新北市性別影響評估檢視表（表二：工程案）

第一部分	本部分由機關人員填寫	備註
壹、基本資料		
1-1 計畫名稱	新北市政府行政大樓友善景觀電梯提升計畫	
1-2 主辦機關單位	新北市政府秘書處	
1-3 填表人員： ☒ 業務承辦人員 ☐ 非業務承辦人員 姓名：曾毓傑 職稱：股長 電話：(02)29603456#2220 e-mail：A05105@ntpc.gov.tw		
1-4 機關性別聯絡人： 姓名：李穎昌 職稱：主任秘書 電話：(02)29603456#2120 email：AA1476@ntpc.gov.tw		
1-5 計畫屬性： 1-5-1 計畫決行（單選）： ☐ 府一層決行計畫/ ☒ 非府一層決行計畫 1-5-2 計畫列管（可複選）： ☐ 性別平等方針列管計畫/ ☐ 施政計畫/ ☒ 一般性工作計畫		
貳、受益對象（單選）	2-1 ☐ 計畫以特定性別、性傾向或性別認同者為受益對象。 2-2 ☐ 計畫受益對象無特定區別與限制，預計使用者性別比例，男：____人；女：____人。性別比例：男：____%；女：____%。 2-3 ☒ 計畫受益對象無特定區別與限制，但無法推估實際使用人數。	請依據計畫完成後可能主要受益/使用者來推估。
	有關本府景觀電梯使用對象分析： 本府景觀電梯停靠樓層為 B1F~B4F、1F~6F、8F，可前往本府地下公務停車場、大廳、幼兒園、局處洽公櫃台(工務局、社會局、經濟發展局、採購處)、對外開放租借之會議室、多功能集會堂、大禮堂、餐廳等區域。預估使用對象為本府員工、洽公及租借會場之民眾，年齡自幼童至年長者均有分布，使用性別尚無法限定。考量本計畫使用對象為全性別及全年齡，計畫目標受益對象設計為年長者、身障者、幼童及孕婦等使用上須給予

圖三 新北市公務人員年齡比例

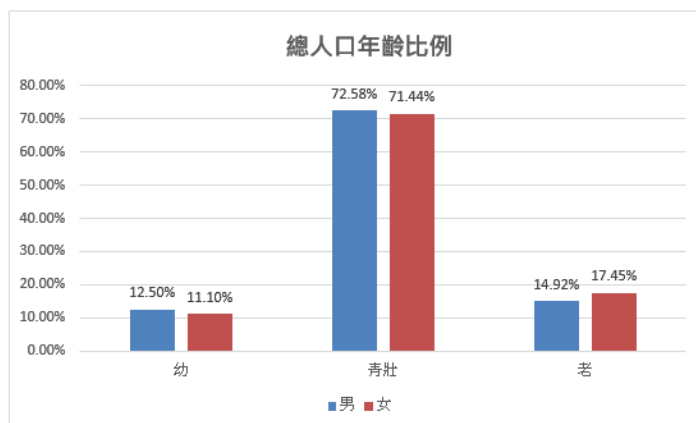
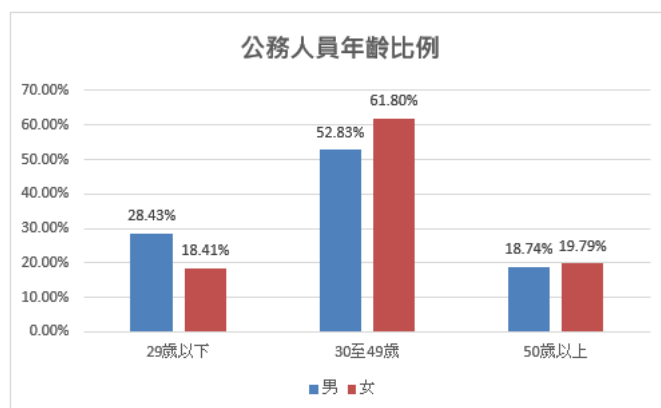
2. 於 3-1 說明「目前採用全透明之車廂，造成女性搭乘時有走光之疑慮」推測應為針對穿著裙裝狀況，然穿著裙裝者並非等同於女性，建議將「女性」改為「穿著裙裝者」應更符合現況問題。於本表各項及計畫書之性別目標第 2 點與執行策略亦同。 3. 3-2 提供之「2021 年底本市公務人員」僅呈現各年齡層性別比例，無法得知整體性別比例分布，建議補充。
	8-8 計畫目標說明之合宜性： 1. 於計畫書中提出兩項性別目標，已考量各族群搭乘電梯需求，納入多項友善設施及透明景觀電梯外牆之改善，應為合宜。 2. 經檢視執行策略內容，除安全外主要針對使用之友善性，故建議於計畫書性別目標第 1 點與本表應加入「友善性」，即為提升公共環境之安全性及友善性。
	8-9 性別參與機制之合宜性： 參與機制係於性別平等專案小組會議中報告並進行討論，就本計畫而言應為合宜。
	8-10 效益與評估說明之合宜性： 1. 整體而言評估與說明合宜。 2. 6-2 建議可加勾選 6-2-3，理由已如 8-8 所述。
	8-11 檢視結果之合宜性： 評估合宜。
	8-12 給予機關改善綜合建議事項： 1. 本計畫研擬時已考量不同族群之需求，於進行電梯改善時納入多項安全與友善之設計，值得肯定。 2. 另若有前期友善電梯改善之回饋亦可補充，可支持本計畫執行之必要性與重要性。
第三部分-評估結果	本部分由機關人員填寫
	9-1 評估結果之綜合說明： 一、 有關委員提出之穿著裙裝者並非等同女性，本檢視表與計畫書已將相關說明修正為穿著裙裝者。 二、 有關委員建議之 2021 年底本市公務人員之整體性別比例，男性為 60.02%，女性為 39.98%，已補充於本表 3-2 說明及計畫書內容。 三、 有關委員建議本檢視表與計畫書可於性別目標加入友善性等敘述，已依建議修正。

3-2 和本計畫 相關之性別統 計與性別分析 (可複選)	1. 3-2-1 ☒ 蒐集區域人口分布特性。 2. 3-2-2 ☐ 蒐集該棟建物、設備設施使用者之性別統計資料。 3. 3-2-3 ☐ 蒐集周邊可能、潛在使用對象的性別統計資料。 4. 3-2-4 ☐ 蒐集使用者滿意度調查、問卷調查之性別統計資料。 5. 3-2-5 ☐ 蒐集執行時針對計畫參與者（含規劃者、執行人員、委外廠商工作人員等）。 6. 3-2-6 ☐ 其他。 ※ 簡要說明，上述勾選統計項目與結果： 1. 本府行政大樓每日進出人口除了本府員工之外，尚有許多市民均會前來洽公。行政大樓電梯每台搭乘人數約為 5000/日，運載人數眾多，為了營造更優良舒適的搭乘環境，以下對於可能之搭乘對象(市民及公務人員)進行分析。 2. 經分析 2021 年底新北市市民總人數為 400 萬 8100 人，男性比例約為 48.8%，女性比例約為 51.2%(如圖一)，其中男性之幼年(0-14 歲)約佔男性人口之 12.5%，青壯年(15-64 歲)約佔 72.58%，老年(65 歲以上)約佔 14.92%。另女性之幼年約佔女性人口之 11.10%，青壯年約佔 71.44%，老年人口約佔 17.45%(如圖二)，分析年齡層於性別並無較大差異。 3. 另分析 2021 年底身心障礙者之比例，身心障礙人口約佔本市總人口之 4.3%。其中男性身心障礙人數約佔男性總人數之 5%，女性身心障礙人數約佔女性總人數之 3.77%，足見考量本府電梯搭乘對象，也需一併考慮身心障礙者之使用需求。 4. 另分析 2021 年底本市公務人員整體男女比例，男性約佔 60.02%，女性約佔 39.98%。	請提列本計畫相關之性別統計資料，並針對統計結果加以說明。
---	---	-------------------------------------
